Formular de evaluare a condițiilor de accesibilitate a clădirilor publice

Data: 03-07-2025

Echipa de evaluare: Universal Acces SRL,

Categorii	Indicatori	Date colectate
Localitate, raion:	Chisinau (Chisinau)	
Adresa, strada, nr.:	Str. Ion Creanga, 4A	
Instituția:	Instituția de educație timpurie nr.54-BESV 1/72	
Tipul instituției:	BESV	
Latitudinea:	47.03808271412 ,	
Longitudinea:	28.811661934352

Fig. IV.8 Rampă de acces între trotuar și carosabil

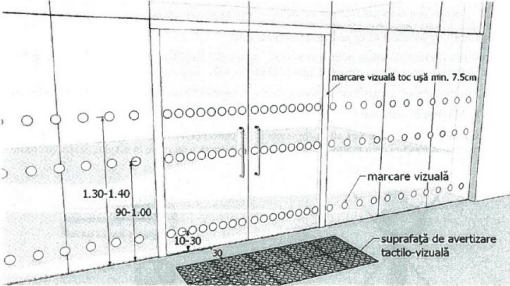
Tip înveliș:	Pavaj
Drumurile/Căile de acces sunt:	Calitative
Trotuare:	Da
Trecerea de pe carosabil spre trotuar/clădire:	Lină
Poartă intrare:	Da, are lățimea: 124 cm
Prag poartă:	Nu
Există pavaj tactil sau marcaj contrastant la ieșirea de pe carosabil pe trotuar:	Nu
Trotuarul are pavaj tactil sau marcaj contrastant:	Nu
Borduri:	Nu
Scări/Trepte:	Nu
Bariere (piloni și/sau bolarzi stradali, panouri publicitare):	Nu
Nivel:	Înclinat în coborâș

Fig. V.1 Buzinare la coridoare /p.47/

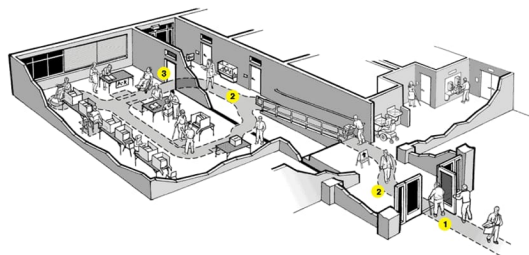
Coridoare:	Da
Lățimea coridorului (în cel mai îngust loc) este peste 150 cm?	Da
Trepte:	Da , 4 trepte , înălțimea:68 cm
Dacă sunt trepte, este o rampă interioară:	Nu
Dacă există trepte, sunt semnalate treptele cu elemente contrastante și/sau tactile:	Nu Standard: prima și ultima treaptă trebuie semnalate în culori contrastante
Pardoseala/podeaua în coridor este suprafață accesibilă:	Da
Suprafață alunecoasă:	Nu
Bariere/obstacole:	Nu
Culori contrastante (este o diferență de culoare contrastantă (culori închise / culori deschise) între perete și podea):	Nu
Iluminare bună (lumină de zi și lumină artificială) pe hol și pe culoarele principale:	Da

Fig. V.42.a Aranjarea unei cabine WC adaptate - tip A

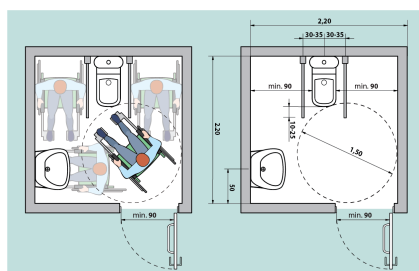
Grup sanitar în exterior:	Nu
Grup sanitar în interior:	Da . La Parter
Există indicatoare pe coridoare și pe ușă, care semnalează grupul sanitar accesibil:	Nu
Ușa de intrare WC interior, lățime:	60 cm Standard: ușa trebuie să fie de minim 90 cm
Prag ușă de intrare:	-
Dimensiuni grup sanitar:	135 cm x 145 cm Standard: minim 160 x 180 cm
Ușa cabină WC, lățime:	60 cm Standard: ușa trebuie să fie de minim 90 cm
Ușa cabinei se deschide în :	Exterior Standard: exterior
Dimensiuni cabină WC:	135 cm x 142 cm Standard: minim 160 x 180 cm
Prag ușă cabină WC:	Prag cu înălțimea: -2 cm Standard: maxim 2 cm
Tipul vasului WC:	Pe podea
Vasul WC are bare de suport:	Nu
Mecanismul de scurgere a apei este:	Integrat în vasul WC
Lavuar/chiuveță:	Da , înălțimea de: 82 cm Standard: h - 85 cm
Este spațiu liber sub lavoar:	Nu
Este uscător de mâini:	Nu
Întrerupătoarele sunt poziționate la o înălțime de 80 până la 110 cm de la podea:	Nu

Toaleta este echipată cu sistem/buton de alarmă:	Nu
În toaletă sau cabine există cuier pentru haine:	Nu
Culori contrastante:	Nu Standard: este o diferență de culoare contrastantă (culori închise / culori deschise) între perete și podea
Colacul de WC este de o culoare contrastantă cu vasul de WC:	Nu
Iluminare bună (lumină de zi și lumină artificială) în WC:	Da
